COMUNE DI NOVE
Provincia di Vicenza

PIANO DEGLI INTERVENTI

VARIANTE n. 2

Parere Osservazioni

OSSERVAZIONE n. 3

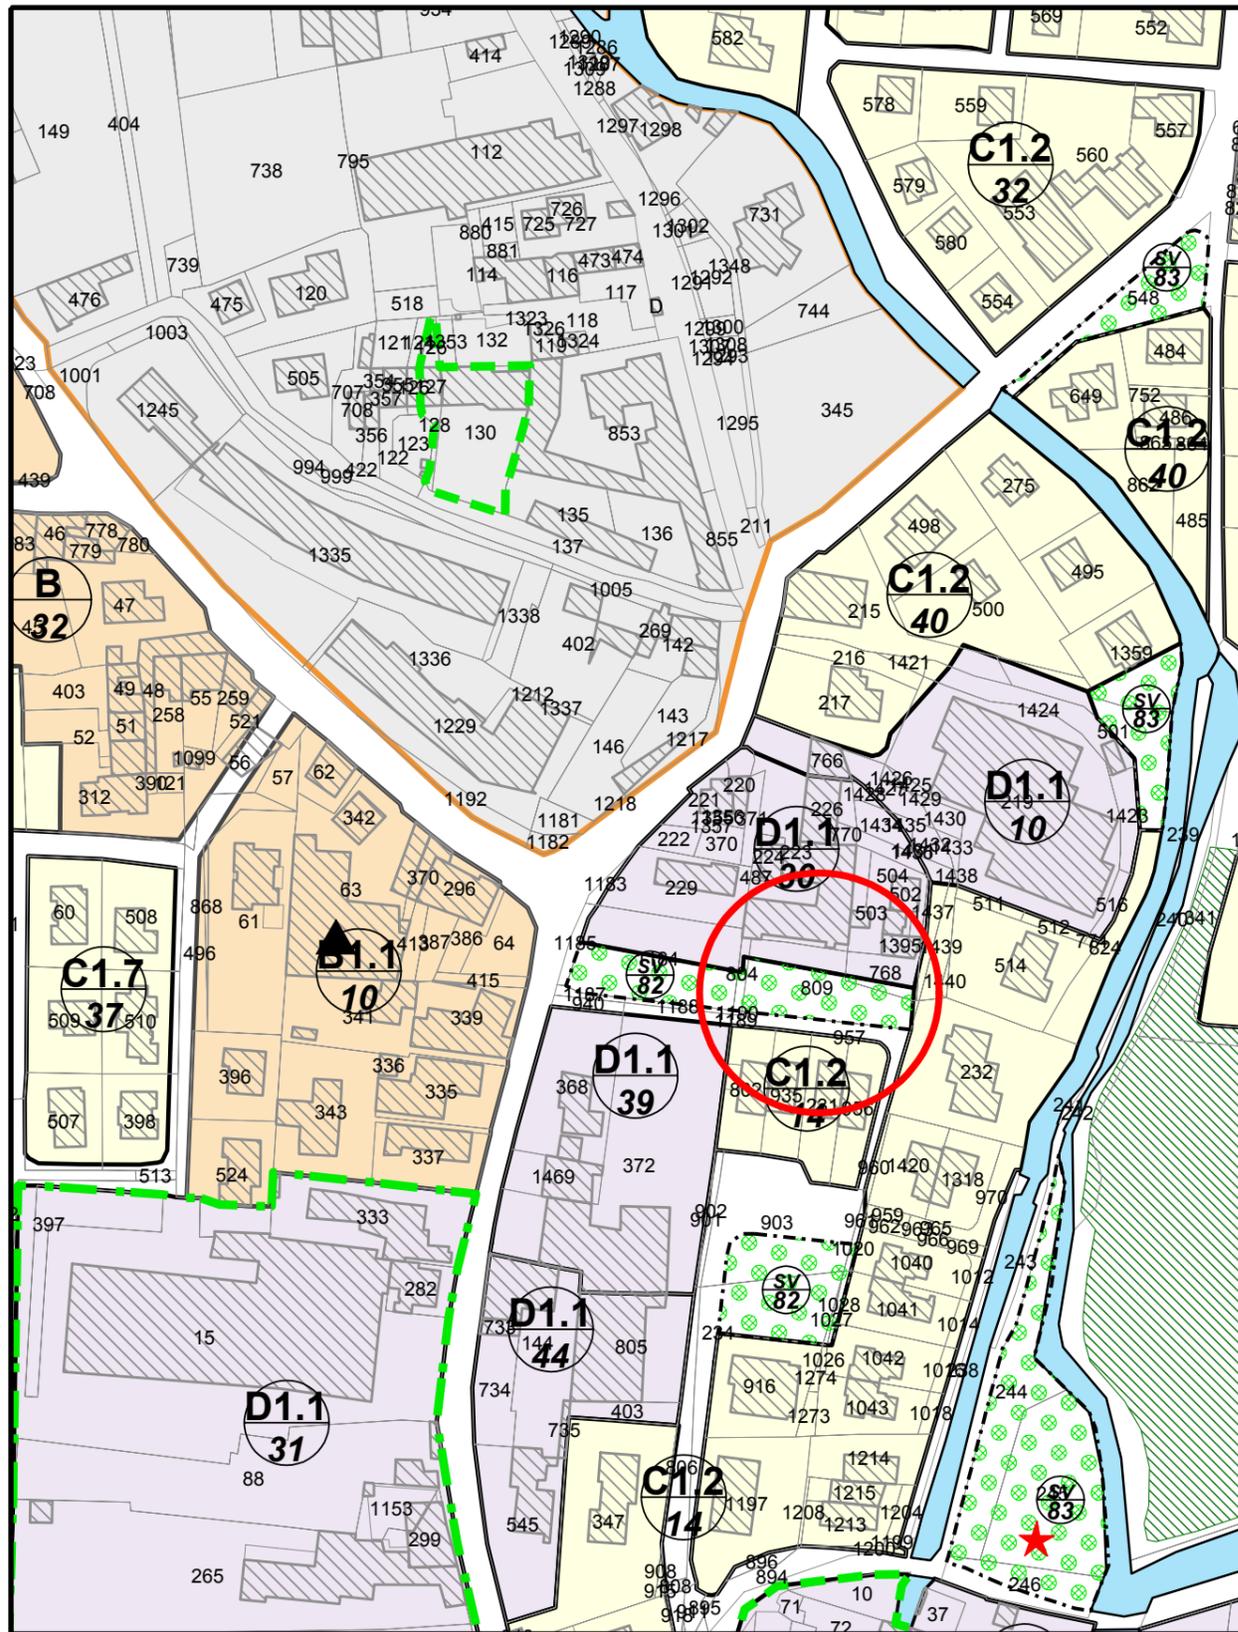
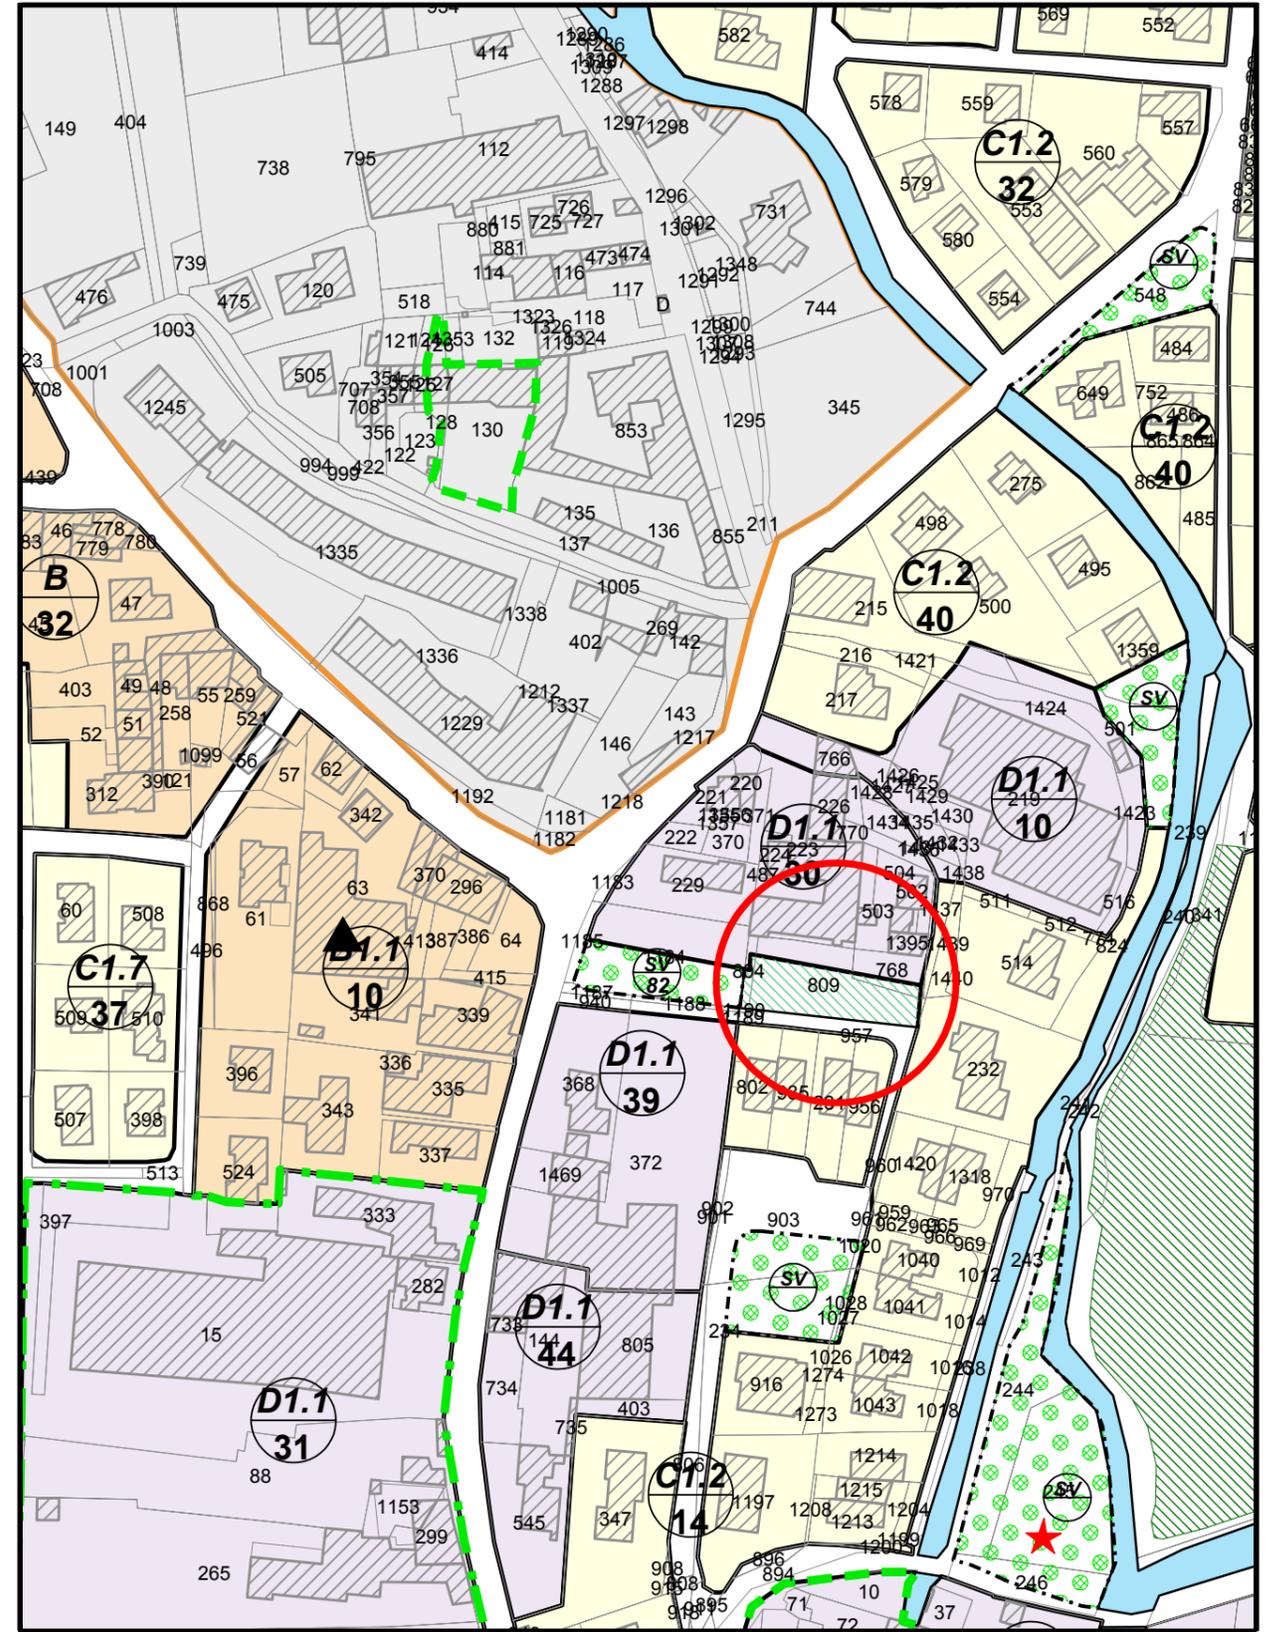
L'osservazione n. 3 con parere favorevole prevede una riduzione delle aree a servizi di mq 682 e un conseguente ripristino di superficie naturale e seminaturale.
